**Oggetto: VOESTALPINE WIRE ITALY S.R.L.
AMPLIAMENTO IMPIANTO TRATTAMENTO
DI METALLI A NERVESA DELLA BATTAGLIA
VERIFICA ASSOGGETTABILITÀ ALLA VIA AI
SENSI ART.19 DEL D.LGS. N. 152/2006 .**

PARERE COMITATO TECNICO PROVINCIALE VIA

Oggetto: Ampliamento di impianto di trattamento superficiale di metalli e modifiche allo stabilimento produttivo in Via Foscarini, 44
Proponente: **Voestalpine Wire Italy S.r.l.**
Comune di localizzazione: Nervesa della Battaglia (TV) -
Procedura di Verifica dell'assoggettabilità alla VIA ai sensi dell'art. 19 del D.Lgs. n. 152/2006

Di seguito si riporta l'estratto della zonizzazione acustica del comune di Nervesa Della Battaglia (TV)

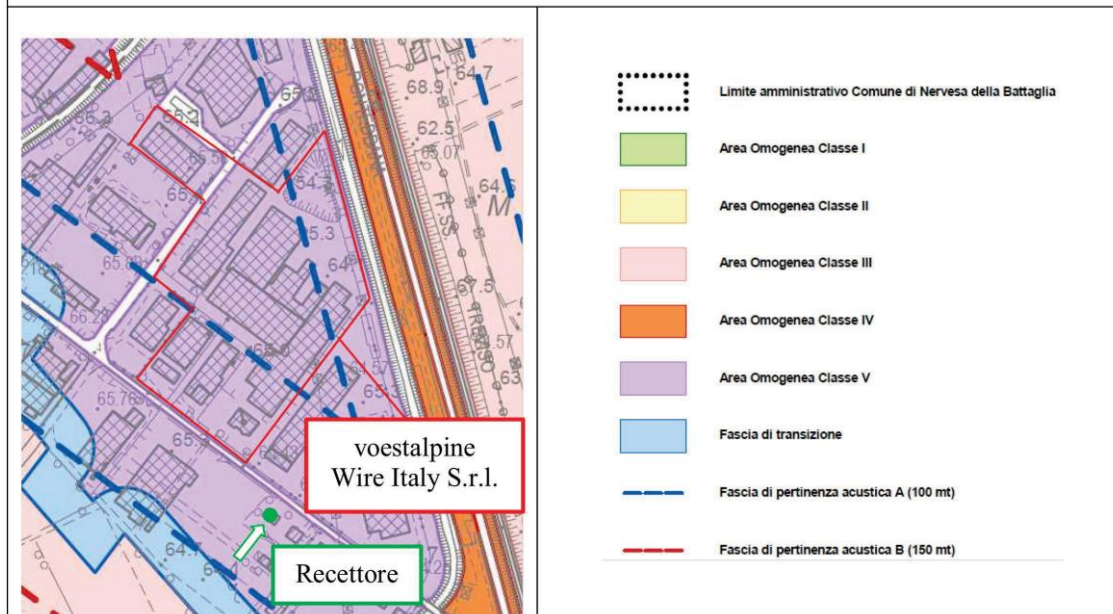
La Documentazione Previsionale di Impatto Acustico presentata dal proponente, e le integrazioni prodotte, hanno dimostrato con sufficiente attendibilità la compatibilità dell'intervento di progetto e degli interventi di mitigazione previsti con il contesto di insediamento, nel rispetto dei valori limite stabiliti dalla normativa vigente in materia di inquinamento acustico.

Sulla base della documentazione prodotta, in relazione alla tipologia di attività ed allo specifico contesto di svolgimento, valutata in particolare la posizione in cui si collocano le sorgenti sonore in grado di generare impatto e quella dei ricettori più prossimi, tenuto conto dei livelli sonori previsti nella documentazione previsionale di impatto acustico presentata dal proponente e delle classi acustiche in cui ricade l'intervento in esame, considerata inoltre la previsione di installare specifiche barriere al fine di schermare le emissioni sonore delle componenti di impianto di maggiore impatto, si ritiene che per quanto riguarda la componente ambientale rumore non emergano specifici impatti negativi significativi.

In relazione alla variabilità degli assetti e alle combinazioni di funzionamento delle sorgenti di rumore previste, tenuto conto della presenza di ricettori a destinazione residenziale, si prescrive l'esecuzione di rilievi fonometrici di post-operam, in tempi di misura sufficientemente rappresentativi dei periodi diurno e notturno, in corrispondenza ai punti n. 2, 3, 4, 5, 7, 14 e 17 indagati nella previsionale di impatto acustico presentata, in posizioni sufficientemente rappresentative, tali da permettere la verifica del rispetto dei limiti vigenti. Nelle posizioni di rilievo, i valori misurati dovranno essere rappresentativi delle situazioni di massimo impatto. Le verifiche dovranno essere eseguite ad altezze tali per cui risulti massimo il contributo delle sorgenti indagate. L'estensione dei tempi di misura (TM) sarà scelta in relazione alle caratteristiche di variabilità dei rumori indagati. I rilievi dovranno essere eseguiti secondo le disposizioni del DM 16/3/1998 - "Tecniche di rilevamento e misurazione dell'inquinamento acustico" e delle linee guida ARPAV, riportanti i criteri per l'elaborazione della documentazione in materia di impatto acustico. L'esito delle misurazioni andrà

Si prescrive l’esecuzione di rilievi fonometrici di post-operam, in tempi di misura sufficientemente rappresentativi dei periodi diurno e notturno, in corrispondenza ai punti n. 2, 3, 4, 5, 7, 14 e 17 indagati nella previsionale di impatto acustico presentata, in posizioni sufficientemente rappresentative, tali da permettere la verifica del rispetto dei limiti vigenti. Nelle posizioni di rilievo, i valori misurati dovranno essere rappresentativi delle situazioni di massimo impatto. Le verifiche dovranno essere eseguite ad altezze tali per cui risulti massimo il contributo delle sorgenti indagate. L’estensione dei tempi di misura (TM) sarà scelta in relazione alle caratteristiche di variabilità dei rumori indagati. I rilievi dovranno essere eseguiti secondo le disposizioni del DM 16/3/1998 - “Tecniche di rilevamento e misurazione dell’inquinamento acustico” e delle linee guida ARPAV, riportanti i criteri per l’elaborazione della documentazione in materia di impatto acustico. L’esito delle misurazioni andrà presentato all’interno di una specifica relazione tecnica, allegando i tracciati delle registrazioni del livello equivalente.

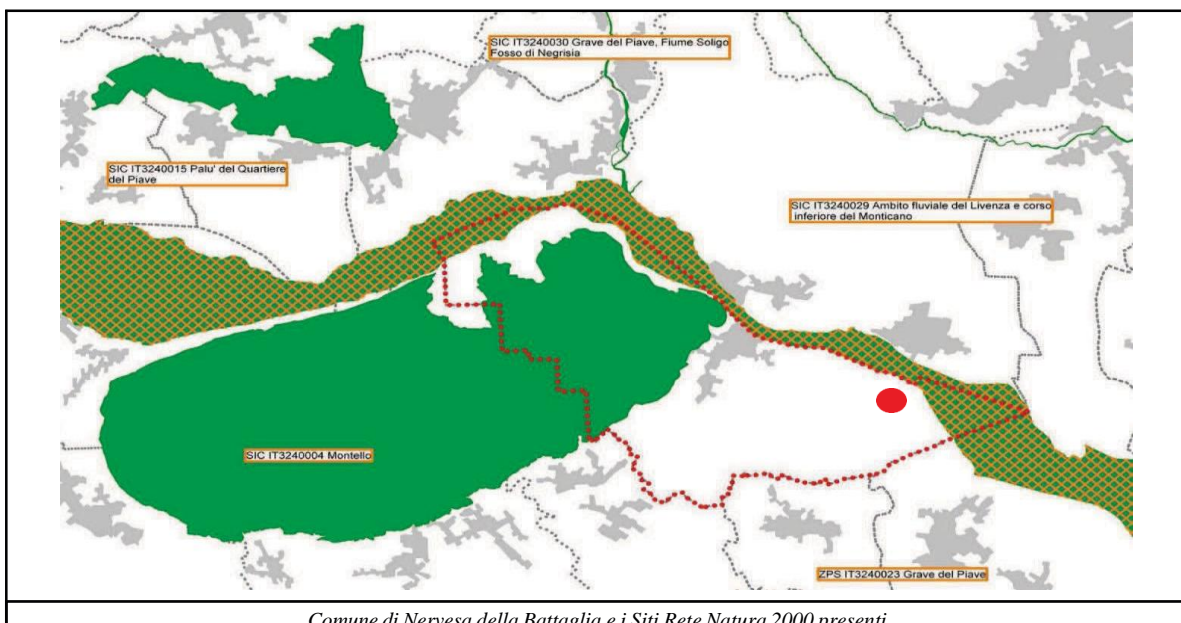
3. La classificazione illuminotecnica è stata effettuata utilizzando la norma UNI EN 12464-2 ai prospetti 5.1.4 "Passaggi pedonali, punti di manovra, carico e scarico per veicoli" che prevede un E_m di 50 lux e, per l'area a parcheggio il punto 5.9.3 "Traffico intenso, per esempio aree di parcheggio dei principali centri commerciali dei principali complessi di edifici sportivi e polivalenti" per la quale $E_m = 20$ lux.

Tuttavia, per le aree di carico e scarico, l'Azienda ha scelto di ridurre i valori di illuminamento al suolo, calcolati con il fattore di manutenzione di 0,80, a 30 lux.

Questo valore, richiesto per le manovre di carico e scarico e scenderà a 20 lux durante le ore di lavoro che non comportano tali operazioni. I valori sono considerati accettabili.

Nelle aree a parcheggio sono stati calcolati 19 lux da applicarsi esclusivamente nel periodo di cambio turno (20-30 minuti), per poi scendere a 10 lux medi nel restante periodo.

Secondo quanto documentato il progetto illuminotecnico risulta conforme ai requisiti della LR 17/09.
